Ayunt. Cont. de Madrid.

Policia Urbana.

D. Pablo Gorr. America, tre. edificacion  
Calle Corredera baja de S. Pablo n.º 5. m.º  
448.

Fachada para la casa que se ha de construir en la Corredera  
baya de Sn. Pablo numero 5, de la manzana 1,48 propia de  
Dn. Pablo Amezua.

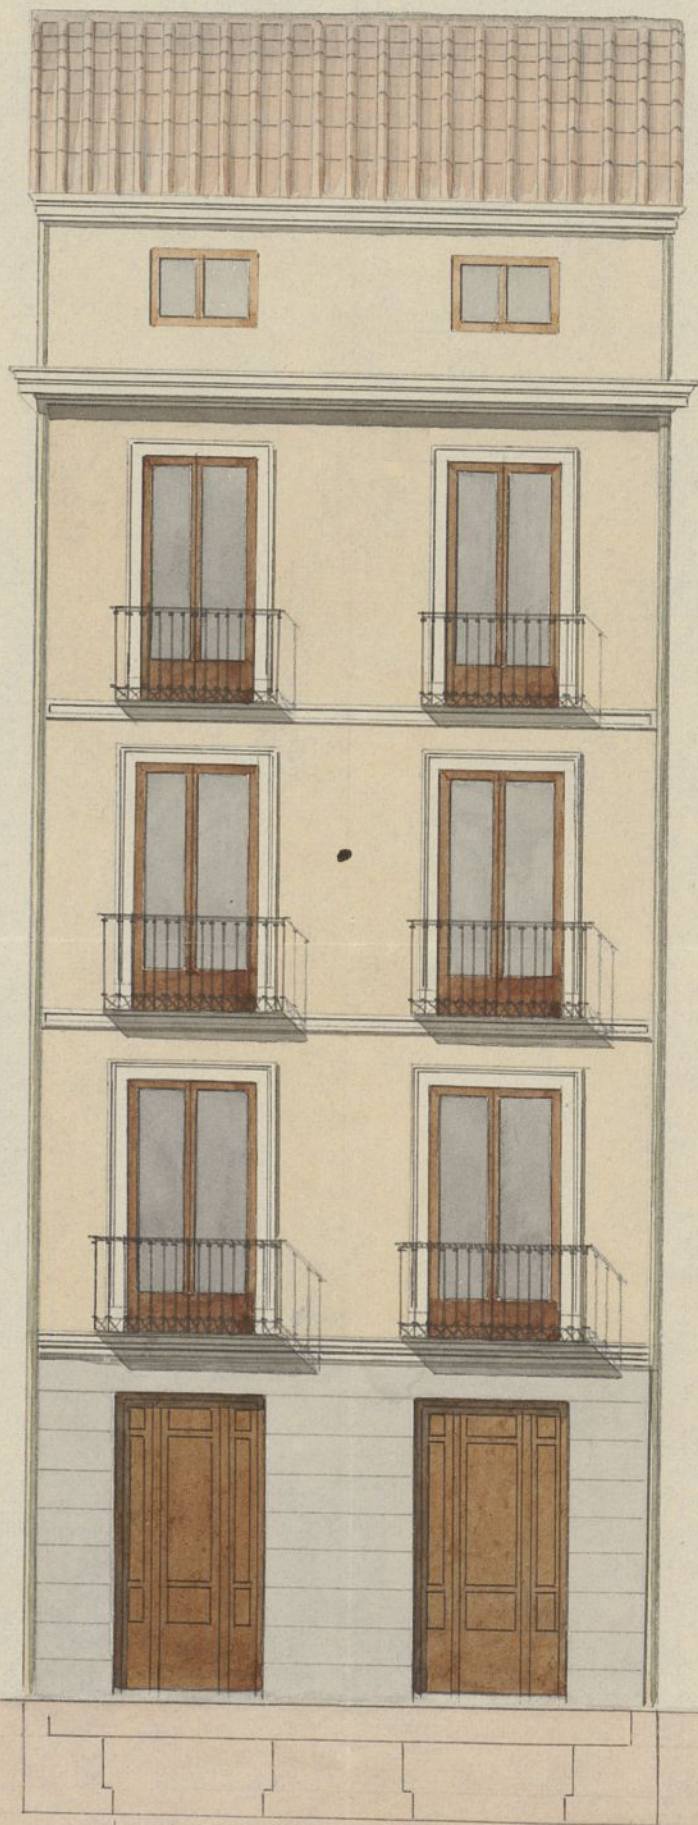
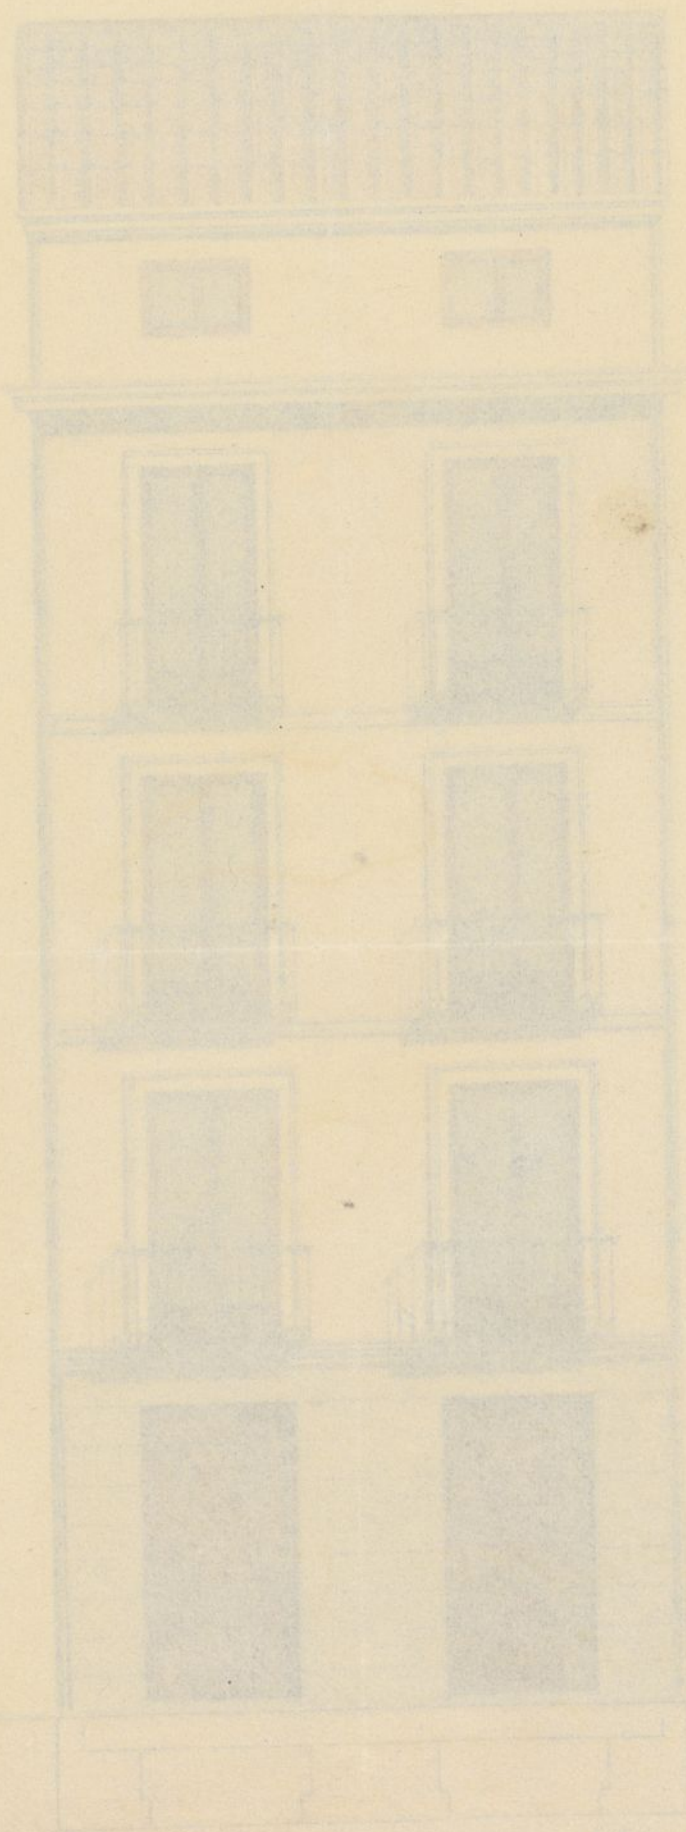
Señores de la Comision de obras. Examinado el plano de fachada  
de la Casa que se trata construir de nueva planta en la

Comedera de S. Pablo num.º 5, manzana 448 por cuenta de  
D. Pablo America dueño de la finca formada por D. Antonio  
Hernández de la Calle arquitecto por la Academia Nacional de

S. Fernando, lo halló arreglado a los principios del arte y acuerdos  
del Excmo. Ayuntamiento, por lo que no veo inconveniente en que  
D. S. L. se avise dar la licencia que se pide observándose en la cons-  
trucción el diseño presentado, y con la circunstancia de que los muros  
han de construirse sobre terreno firme con piedra de pedernal y mureta  
de cal y arena, dándose 4 pies de grueso hasta medio pie mas bajo  
que el umbral del piso de la Calle, en donde retallándose medio pie  
de cada lado se sentará el rodado de cantería de tres pies de alto lo  
muro y otros tres de grueso, resultando dos hiladas descubiertas en  
el punto mas elevado de la Calle, continuando estas a nivel hasta  
el mas bajo sin que fallen en ningún punto de la fachada. Sobre el  
referido rodado y con el mismo grueso seguirá de fábrica de ladrillo y  
mureta de cal y arena el cuerpo bajo hasta la imposta del piso principal

y de la misma fábrica cubiertas las alturas, unido los arcos de puertas  
y ventanas del propio material sin entramados ni timbrales de made-  
ra, retallándose por lo interior de cada piso lo necesario para que resulte  
el último de 2½ pies de grueso para el aliento del alero, que será de ma-  
dera descubierta compuesto de soleron canchillos con tiradura y corona  
moldada cubierta de plomo, se una coronisa de piedra o forjada  
que tenga pelo vuelto, formando por la parte interior una canal ge-  
neral para que recogidas en ella las aguas lloreras se introdu-  
can en las bajadas de plomo unidas en los muros de fachada, las  
que desaguarán por encima de la azua a la Calle. Los balcones  
tendrán de vuelo lo mas pie y medio los del piso principal y uno  
los de los pisos restantes, dándose 3½ pies de altura y al intervalo  
de los volantes seis dedos, quedando recuñadas las patillas en el gru-  
so de la pared un pie y mas de otro separados del vivo de la luz de

las ventanas: en las puertas no habrá volante ni jaldano alguno

no que sobresalga del filo de la fachada para que no impidan  
el tránsito público; en las cuerdas se sentarán líneas de piedra berroquena  
de medio pie de espesor y tres de salida, sentándolas con mortero de cal, bajo  
una variante, sin que puedan abrirse luminarias o ventanas a los sótanos,  
dejando estas colocarse entre las mochetas de las puertas o a félremo de los  
muros, y por último se rebocarán las fachadas decentemente, imitando  
con las tintas un buen orden de construcción, pintando al óleo de color  
claro las puertas de la Calle. Estando el Excmo. Ayuntamiento encargado  
de la policía, buen aspecto de los edificios y de su seguridad podrá cuando guste  
el Excmo. Sr. Alcalde Comendador, mandar a reconocer e informe a una  
del Eñor de la obra, sin embargo de que el dueño deberá dar aviso luego  
que este instalado el local de cantina, después de enmarcado el piso principal,  
cuando la fachada se halle coronada con el alero y por último después que

Demás reglas propuestas por el Ayunt.<sup>o</sup> de esta  
villa, no halla reparo la Comisión del Br. en G.  
U. G. se sirva conceder a D. Pablo Gome. Amescua la  
licencia q. ha solicitado p.<sup>a</sup> la construcción de  
nueva planta de la casa Corredora Baja de D.  
Pablo n.<sup>o</sup> 5 m.<sup>c</sup> 148. Madrid 28. de Agosto de 1851.
